島根原子力発電所2号炉 審査資料	
資料番号	EP-060改44(説8)
提出年月日	令和2年5月14日

島根原子力発電所2号炉 水素爆発による原子炉建屋等の損傷を 防止するための設備について (コメント回答)

審査会合での指摘事項に対する回答

図7-1 水素ガス流路のイメージ図 (原子炉建物 (断面図))

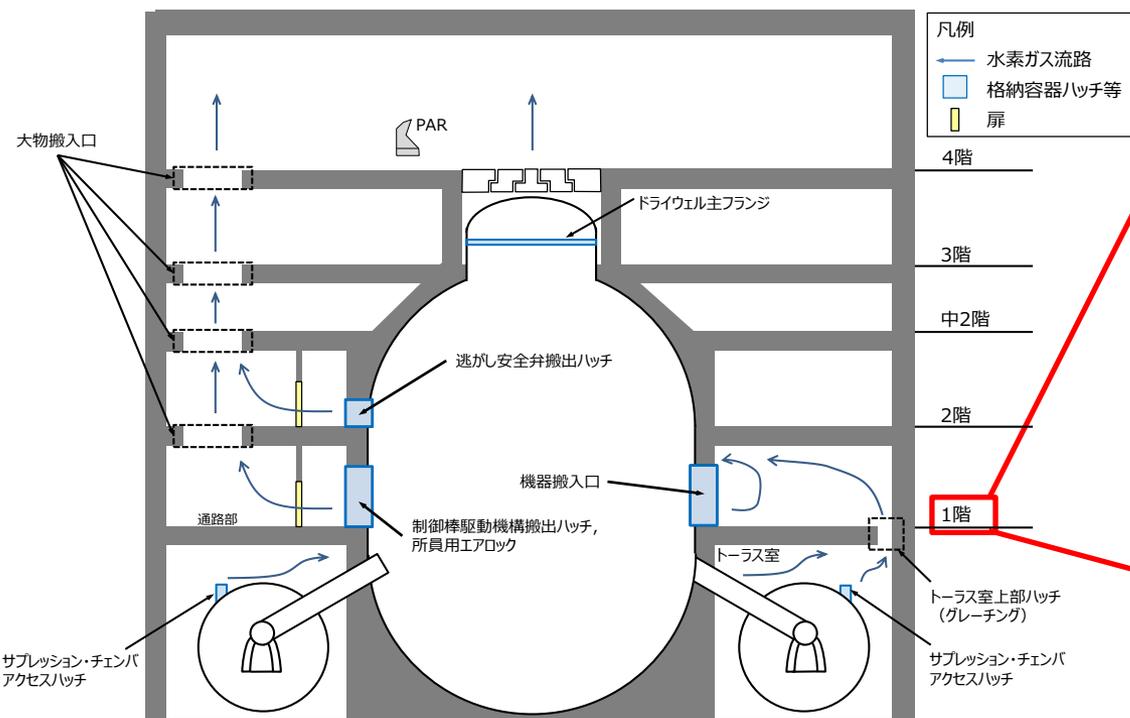
- 水素が建屋内でどのように流れるかを踏まえて、P A Rの設置場所の考え方について説明すること。
- 各サブボリュームに設置されているP A Rの設置箇所には、設置個数の偏りがあるため、設置箇所及び解析モデルの妥当性について、検討過程を含めて説明すること。

- 原子炉格納容器の各ハッチ等から漏えいした水素を含む高温のガスは、図7-1に示すとおり、原子炉建物4階(燃料取替階)に上昇すると考えられることから、燃料取替階にP A Rを設置する。

図10-1 触媒カートリッジへの流入概略図

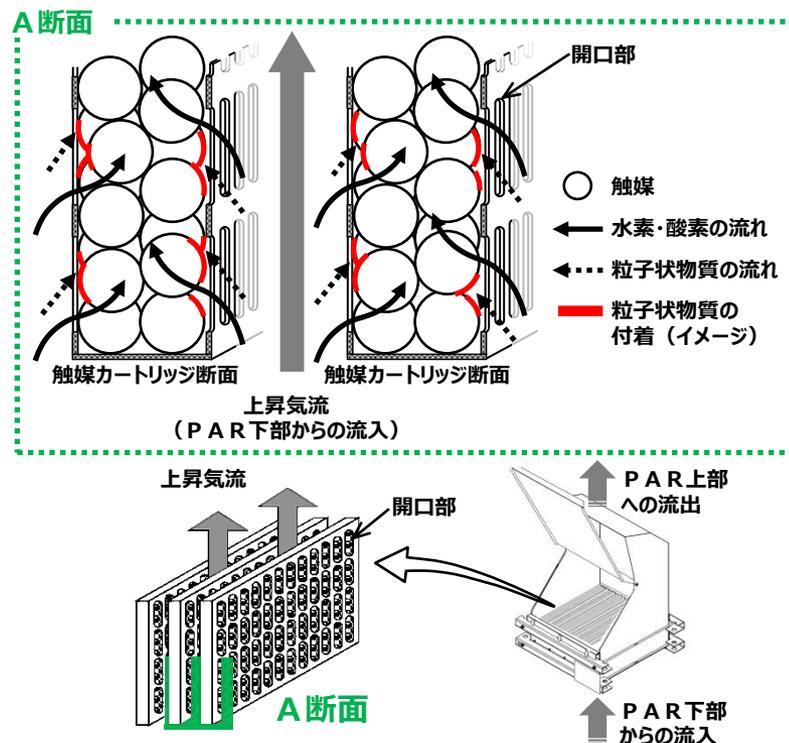
- 反応阻害物質ファクタの評価について、格納容器から漏えいする粒子状放射性物質や一酸化炭素等による触媒性能への影響も含めて整理すること。

- ・ 粒子状物質は、原子炉格納容器内での沈着や原子炉格納容器スプレイによりほぼ除去されることから、原子炉棟への漏えい量はごく少量と考えられる。また、触媒の性能低下は、粒子状物質によるパラジウムの物理的閉塞により発生するものであり、以下2点の理由により、触媒性能への影響は小さいと考える。

- ① P A R内部 (カートリッジ間) に発生する上昇気流により、P A Rの下部から上部へ運ばれる粒子状物質は、触媒カートリッジを鉛直に設置することで、拡散しやすいガス状物質とは異なり、触媒面への付着 (触媒性能低下) が抑制される。
- ② カートリッジ内部には触媒を充填しているため、水素及び酸素に比べて粒径が大きい粒子状物質は、開口部近傍の触媒面に付着するが、粒径が小さい水素及び酸素は、より内側の触媒面にて反応するため、触媒性能は低下しにくい構造となっている。

図11-2 BOP開放による水素濃度の時間変化
(PAR及び格納容器ベント不作動時)

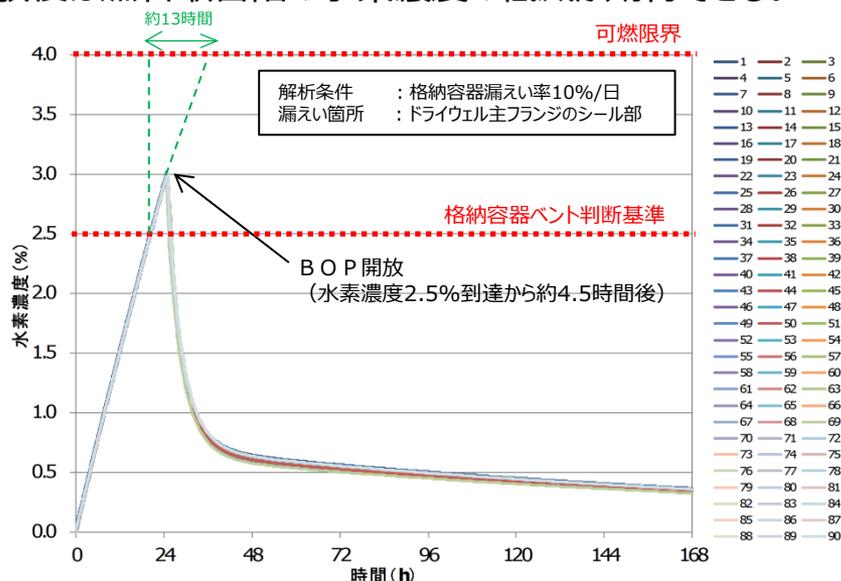
- 指摘事項（第832回審査会合 令和2年2月6日）
自主対策であるBOP開放の目的，想定外の水素濃度上昇に対する自主対策を整理して説明すること。

- 原子炉建物燃料取替階ブローアウトパネル（以下、「BOP」という）開放は，図11-1に示すとおり，PARによる水素処理および格納容器ベントを実施してもなお，水素濃度が低下しない場合に実施し，更なる水素濃度の低減を図る目的で実施する。
- 図11-2にBOP開放による燃料取替階の水素濃度の時間変化を示す。格納容器ベントの判断基準である水素濃度2.5%から，BOP開放の判断及び準備時間を踏まえても，可燃限界到達までには十分に時間的余裕があることから，BOPの開放操作は可能であり，BOP開放後は燃料取替階の水素濃度の低減が期待できる。

図12-1 各フロアの水素濃度の時間変化

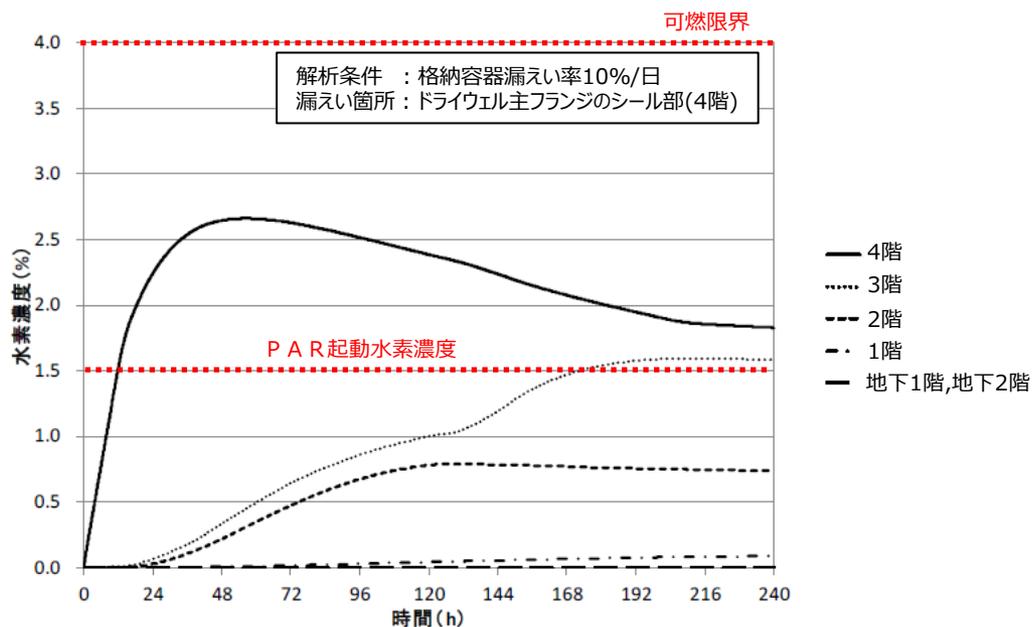
- 指摘事項 (第832回審査会合 令和2年2月6日)
原子炉棟3階の水素濃度が上昇継続しているが、その後の事象収束について整理して説明すること。

- 168時間以降の解析結果を追加した各フロアの水素濃度の時間変化を図12-1に示す。原子炉建物3階の水素濃度について、事象発生から約192時間までは水素濃度が上昇傾向を示しているが、約192時間以降は上昇傾向が緩やかになり、水素濃度はほぼ一定に推移することを確認している。
